# Projet de création du port de plaisance de la Normandelière

## Avis sédimentologique

La commande : Donner un avis sur les effets morfo-sédimentologiques qui seraient induits par la création d'ouvrages pour le projet de port de plaisance de la Normandelière.

Figure 3 : dynamique littorale par segments (source : Geos-DHI).

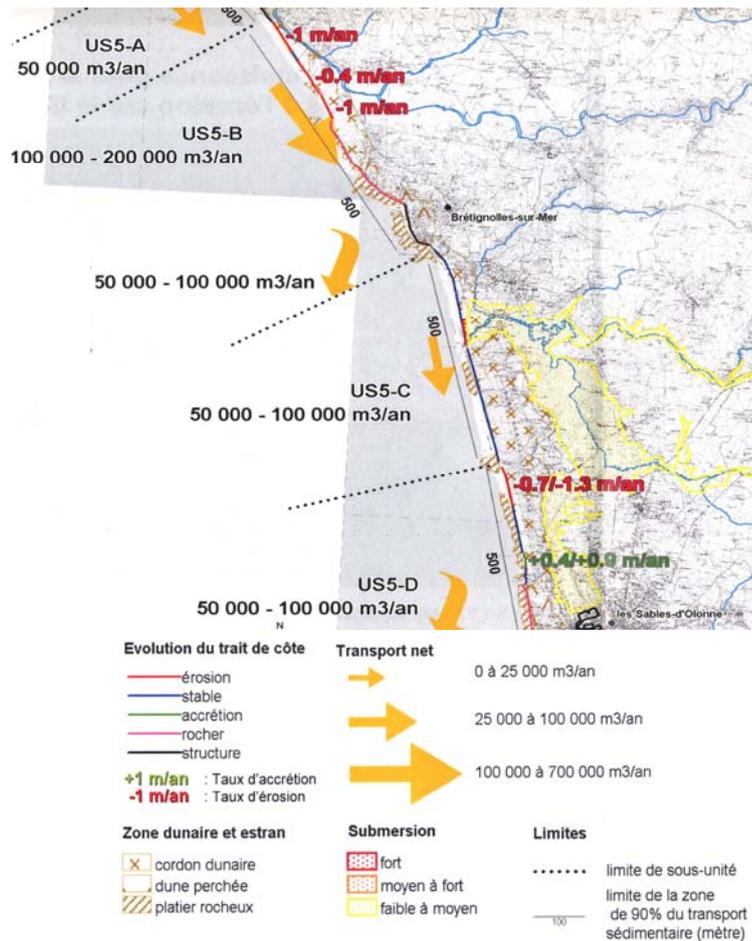
L'estimation du transit au droit du projet est très approximative (divergences dans les études et tendance à reprendre les acquis (?) de l'étude précédente ...) et la qualification du transit mesuré n'est pas homogène : transit littoral, capacité de transit, transit saturé, transit brut, transit effectif, transit, transit net (malgré les recommandations faites dans ces études et notamment celle de BRL : qui modifie la remarque du LCHF reprise par DHI «... résultats des estimations du transit littoral correspondent à la capacité de transit sédimentaire saturée... » alors que l'estimation retenue (comment ?) correspond à un transit Nord-Sud net (!, p. 65-66) :

On préconisera des contrôles sur le terrain pour évaluer ce transit net au niveau des roches du repos soit par piégeage des sédiments sur la plateforme, soit par observation visuelle à marée basse sur la plateforme (observation sur plusieurs cycles de marée des formes sédimentaires, voire pose de marqueurs). Ceci afin de confirmer le transit net au droit du projet sur la plateforme, qui reste centrale dans le dispositif (dans la mesure où elle entrave la modélisation efficace et l'estimation des transits).

Figure 5 : Synthèse des effets induits.

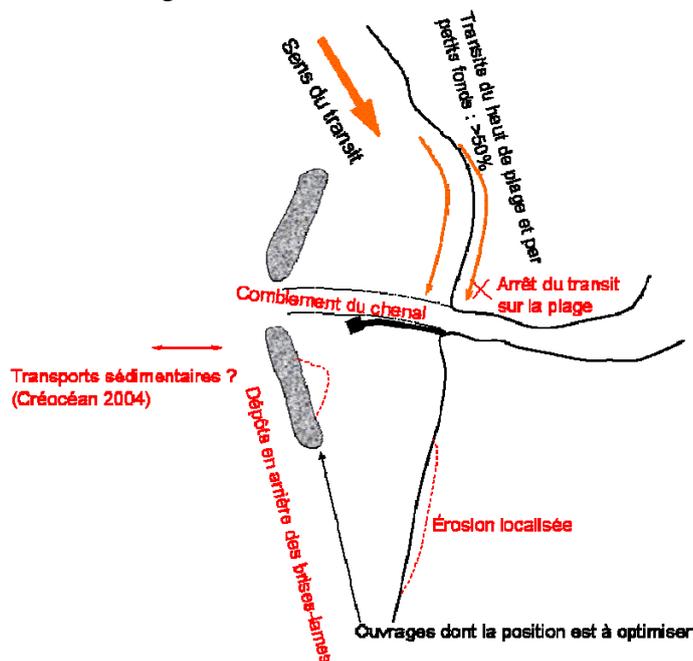
Si l'édification des brise-lames entraînera une accélération des vitesses du courant au niveau des musoirs, elle provoquera aussi de probables dépôts en arrière des ouvrages, notamment pour celui situé au sud ancré sur l'avant-plage sableuse. Les vitesses de courants sont donc à évaluer entre les brise-lames et la plage afin de confirmer ou d'infirmer les dépôts en queue de comète puis en tombolo. Par ailleurs, en aval du brise-lame situé plus au sud, du fait de l'obstacle édifié, il est probable que nous assistions, sur la plage, à des érosions localisées.

On est donc en droit de s'interroger sur la conséquence d'un tel aménagement sur l'équilibre au sud, de nature à totalement déstabiliser le trait de côte et le massif dunaire associé. BRL, p. 68 : « la dérive littorale est partiellement étalée vers le large par un déferlement précoce, tandis que la capacité de transit est concentrée dans une bande de largeur réduite proche de la plage, entraînant une accumulation sédimentaire au niveau de la plage de la Normandelière ». Le projet (on ne parle ici que de la proposition de brise lame, le projet avec digue étant naturellement à écarter) remet totalement en question ce fonctionnement à court terme : le brise lame bloque le déferlement sur le platier. Le mécanisme de dépôt s'en trouve modifié. L'accumulation à l'arrière modifie le transit longitudinal et la possibilité d'étalement vers le large de la dérive. L'abaissement de la zone infralittorale au droit de la plage de la

Normandelière devrait être la première manifestation de la déstabilisation du compartiment sud avec augmentation de l'énergie des houles à la côte qui rapidement devrait éroder la plage et le pied de dune. De plus, l'engraissement derrière le brise lame diminuera aussi l'apport direct de sédiment sur la plage de la Normandelière, aggravant ce mécanisme d'érosion<sup>2</sup>

A l'évidence, et compte tenu des nombreuses incertitudes morpho-sédimentologiques qui demeurent dans les projets proposés par BCEOM et BRL, nous pensons que le modèle 1D effectué dans le secteur est insuffisant et qu'il doit être à présent réalisé en 2D en intégrant les aménagements proposés par BRL. Si l'option brise-lames était retenue, il faudrait optimiser les orientations des ouvrages.
